Granulats Bourgogne Auvergne

**MEMOIRE EN REPOSE
A L'ENQUETE PUBLIQUE
DU 1^{ER} SEPTEMBRE AU 03 OCTOBRE 2016**

**Renouvellement d'exploitation d'une
carrière et ses installations annexes**

COMMUNES DE SAINT-OUEN-SUR-LOIRE ET LUTHENAY-UXELOUP

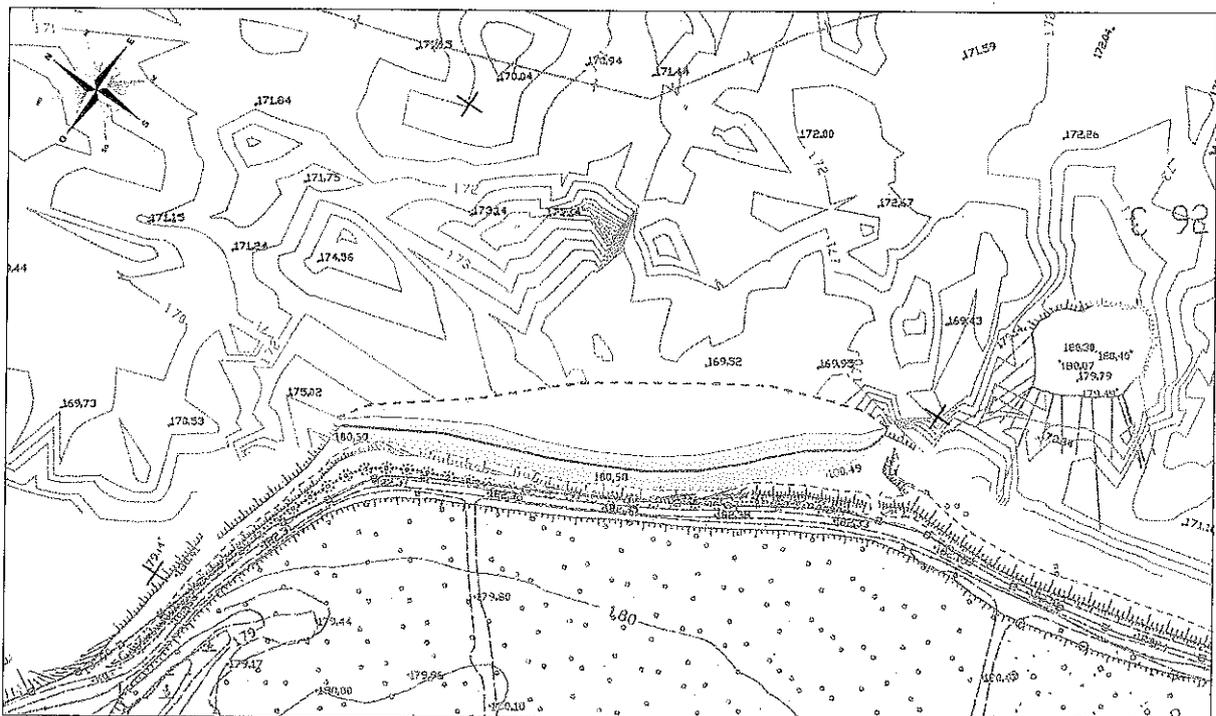
Maître ADENOT s'inquiète de l'intégrité des berges du plan d'eau résultant des travaux d'extraction à court comme à long terme et du risque de capture de la Loire par ce dernier, entraînant la disparition de sa propriété située au Nord de l'emprise sollicitée. Pour étayer son propos, il avance plusieurs arguments :

a. Sur la détérioration du perré :

Le perré a effectivement été fragilisé sur une longueur de 70 m au cours des travaux d'extraction antérieurs dans ce secteur.

La plainte de monsieur ADENOT à la DDT pôle risque a correctement été relayée puisque les services de la DREAL ont mis ce sujet à l'ordre du jour lors de leur visite d'inspection effectué sur le site en avril 2015. Après avoir constaté le phénomène sur place et nous avoir entendu, l'inspecteur des Installations Classées nous a transmis un compte-rendu dans lequel figurent les remarques et non conformités qu'il a relevées au cours de l'inspection. Dans un mémoire en réponse, nous avons transmis les actions que nous comptons mettre en place pour lever ces remarques et non conformités. Concernant le perré, un lever bathymétrique complémentaire nous a permis de proposer un programme de travaux. Ces travaux envisagés, consistent

à conforter le pied de l'ouvrage par apport de matériaux en reconstituant une banquette de 7 m de largeur calée à la cote 180 m NGF le long du perré. Le chantier démarrera depuis le Nord en appuyant le front de progression du remblai perpendiculairement à la banquette résiduelle (Cf. Plan de principe page précédente). Le volume de remblai nécessaire représente environ 25 000 m³.

Ces travaux seront réalisés concomitamment aux travaux de réalisation du déversoir prévu sur le perré 100 m plus au Nord, comme décrit dans le chapitre c. ci-après. Les déblais issus du démontage du perré au droit de l'ouvrage seront ainsi directement utilisés dans ces travaux de confortement. Le complément proviendra pour partie des matériaux issus du terrassement du chenal Nord et pour partie d'autres matériaux disponibles sur le site tels : matériaux issus de la découverte du gisement hors horizon superficiel, stériles de production,...

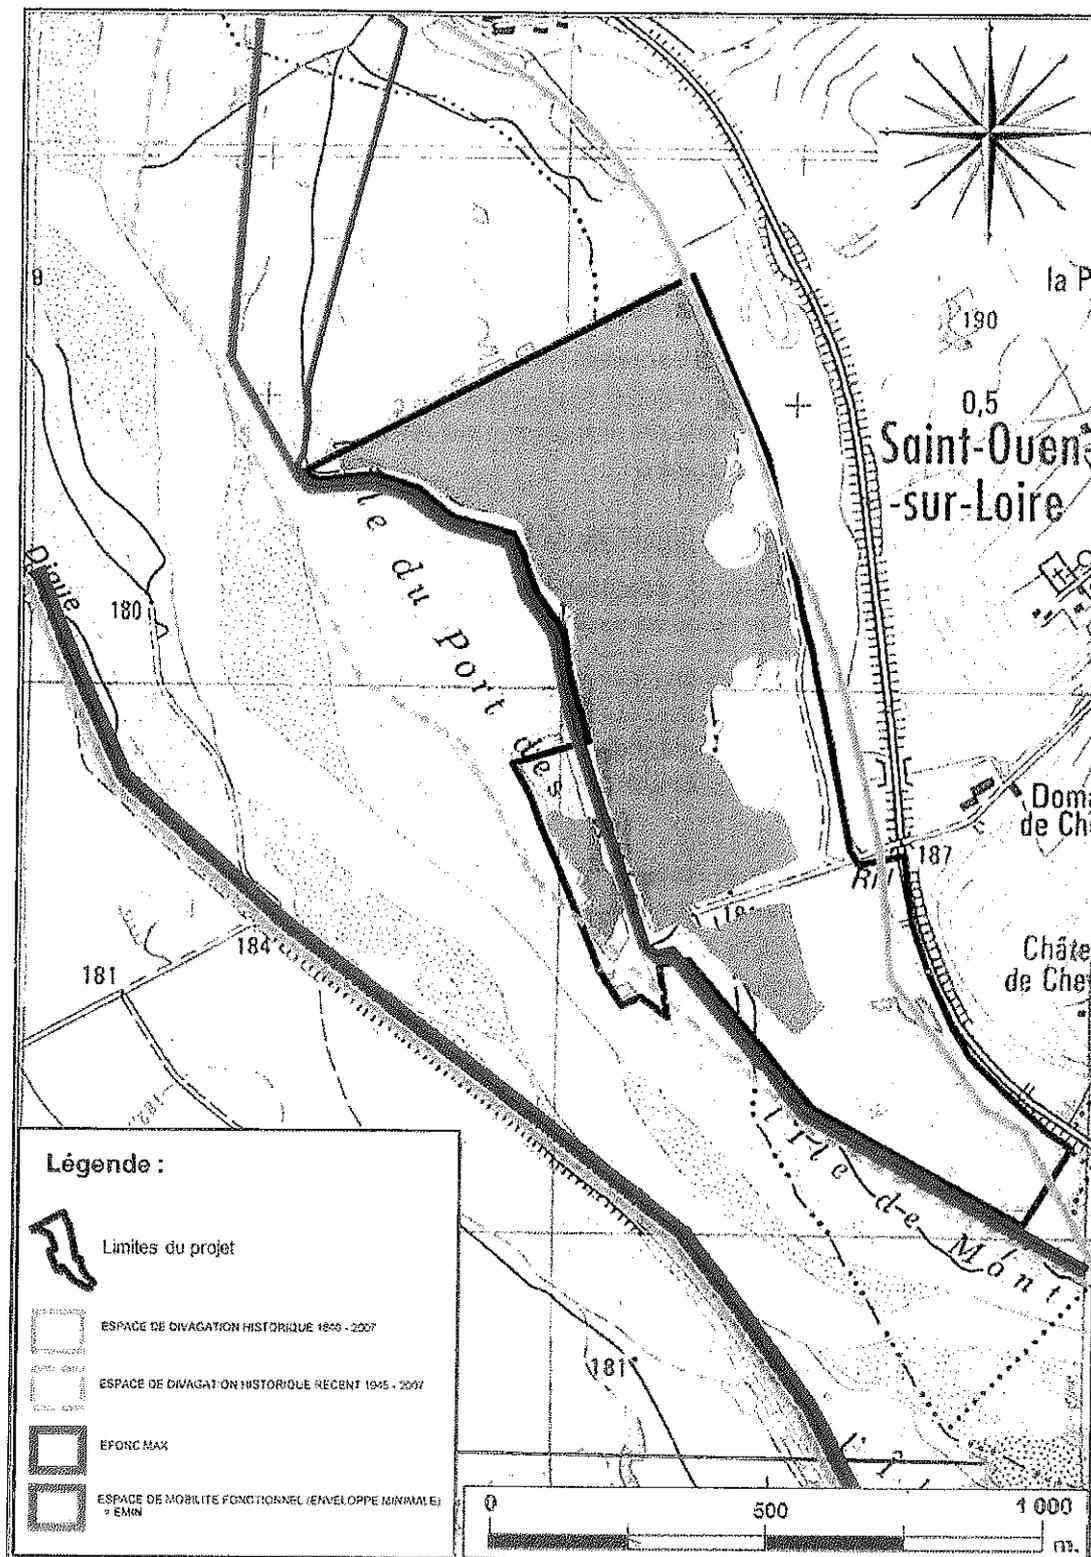
c. Sur le risque de capture de la Loire du fait de la poursuite des extractions vers le Sud :

Le risque de capture de la Loire par le plan d'eau a été pris en compte dans l'élaboration du projet, faute de quoi le dossier aurait été jugé incomplet par les services de la Préfecture en charge de son instruction.

En effet, dans son article 11.2 II, **l'arrêté ministériel du 22 septembre 1994 relatif aux exploitations de carrières et aux installations de premier traitement des matériaux de carrières, interdit les exploitations de carrières de granulats dans l'espace de mobilité des cours d'eau.**

L'espace de mobilité d'un cours d'eau est défini comme étant l'espace du lit majeur à l'intérieur duquel le lit mineur peut se déplacer. Il est évalué en tenant compte des connaissances du territoire au moment de l'étude, de l'évolution historique du cours d'eau, de sa dynamique et de la présence d'ouvrages et aménagements significatifs faisant obstacle à la mobilité du lit mineur, à l'exception des ouvrages et aménagements à caractères provisoires. Cette évaluation doit être spécifique pour chaque projet de carrière implantée dans le lit majeur de cours d'eau. Elle doit être conduite sur un secteur représentatif du fonctionnement géomorphologique du cours d'eau en amont et en aval du projet et sur une longueur minimale totale de 5 kilomètres.

Dans le cadre de l'élaboration de notre projet, nous avons mandaté le bureau d'étude ARTELIA pour caractériser le fonctionnement géomorphologique de la Loire sur un tronçon de 26 050 mètres compris entre le barrage de DECIZE à l'amont, jusqu'au pont d'IMPHY à l'aval afin de définir l'enveloppe de l'espace de mobilité fonctionnel de la Loire. Des extraits de cette étude ont été retranscrits dans le dossier d'étude d'impact pages 43 à 49. L'étude complète a été jointe au dossier en annexe 1. De fait, côté Ouest, la limite d'extraction proposée sur les terrains restant à exploiter correspond à la limite de l'espace de mobilité ainsi définie (Cf. figure ci-dessous tirée du dossier d'étude d'impact – page 48).
